3月16日地震発生後の 4号機原子炉建屋カバー主要部材の健全性について

2022年7月25日

東京電力ホールディングス株式会社

3. 3月16日地震による影響（4号機原子炉建屋カバー主要部材） EPCO

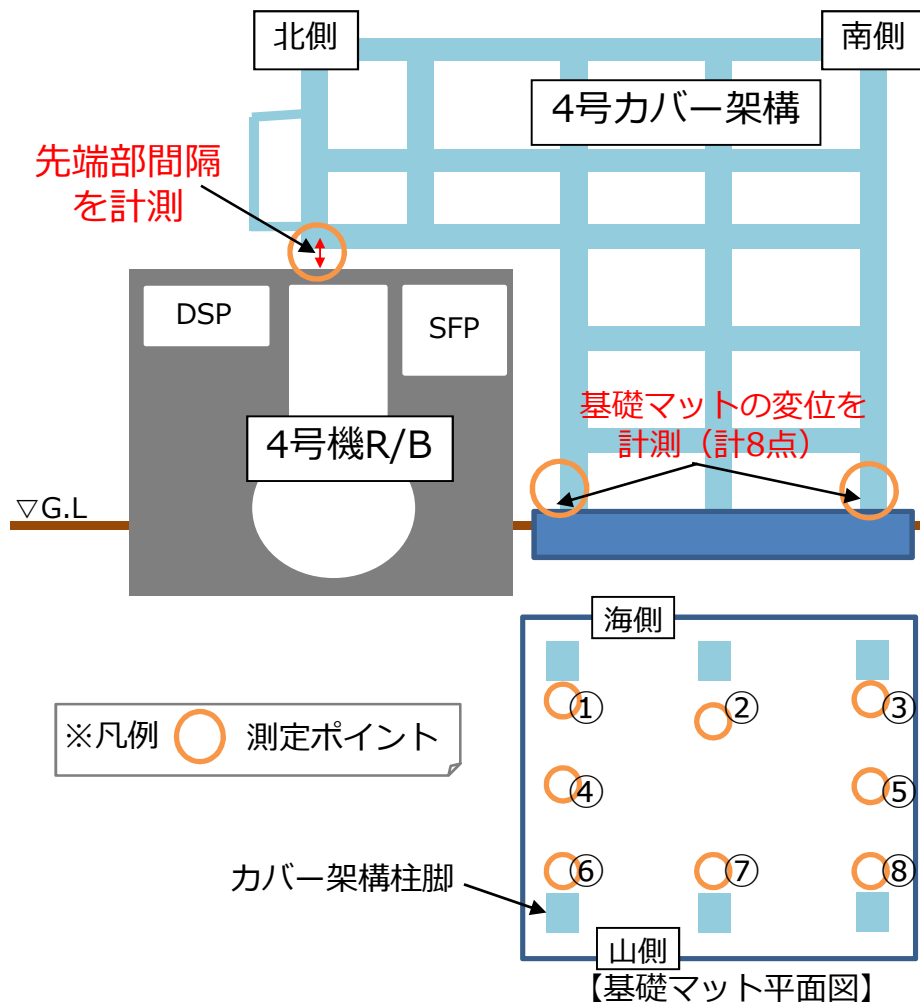
「4号機原子炉建屋カバーの主要部材の健全性について確認結果を示すこと」

- 地震前後でカバー架構主要部材の変位は、最大で先端で5mm，基礎マットで3mmとわずか
- 主要部材の塑性は見られず，傾きの観点からも地震による主要部材への影響は見られない

部位		3月16日以前 調査日 (2022年3月11日)	3月16日後 調査日 (2022年4月8日)	変位置
先端部	東	366	370	+4
	西	358	363	+5
基礎マット	①	T.P.+11,109	T.P.+11,112	+3
	②	T.P.+11,096	T.P.+11,095	-1
	③	T.P.+11,128	T.P.+11,126	-2
	④	T.P.+11,119	T.P.+11,119	±0
	⑤	T.P.+11,102	T.P.+11,103	+1
	⑥	T.P.+11,114	T.P.+11,112	-2
	⑦	T.P.+11,134	T.P.+11,135	+1
	⑧	T.P.+11,136	T.P.+11,136	±0
